名古屋市金城ふ頭駐車場（仮称）整備事業入札説明書等の補足説明（その3）

歩行者用デッキの接続位置

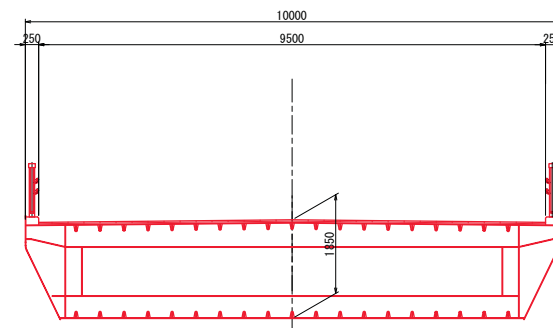
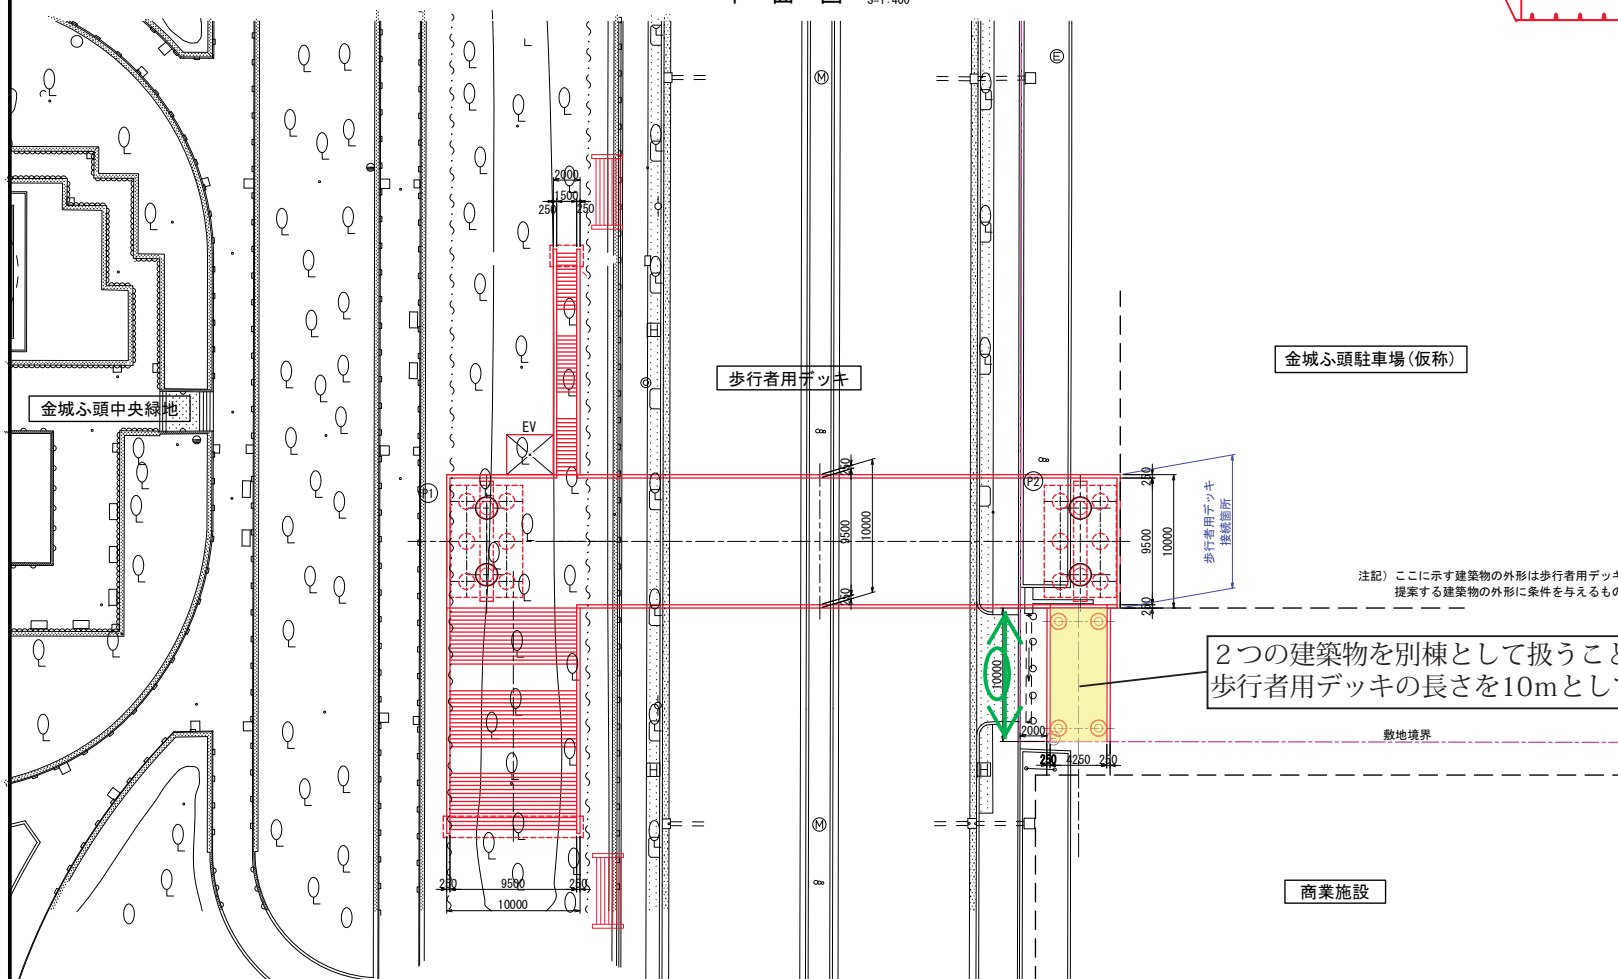
1. 渡り廊下による別棟扱いについて

業務要求水準書資料 10 に示す歩行者用デッキのうち、商業施設に接続する部分（別紙「入札説明書等の補足説明（その3）添付資料」に図示する部分）は、消防用設備等の設置単位を検討する際に、渡り廊下で接続されている2つの建築物（駐車場と商業施設）を別棟として扱うことを想定し、その長さを10mとしています。

駐車場と商業施設を別棟として扱うことは提案における設計の必須条件ではありませんが、経済性の観点から適切に判断するとともに、別棟としての取扱いをする場合は、歩行者用デッキ及び商業施設からの離隔距離等について法的要件を満たすよう十分な検討を行い、実現可能な計画を提案するよう留意してください。

※ 今年度、歩行者用デッキの詳細設計を行いますので、この図面に多少の変更が生じる可能性があります。
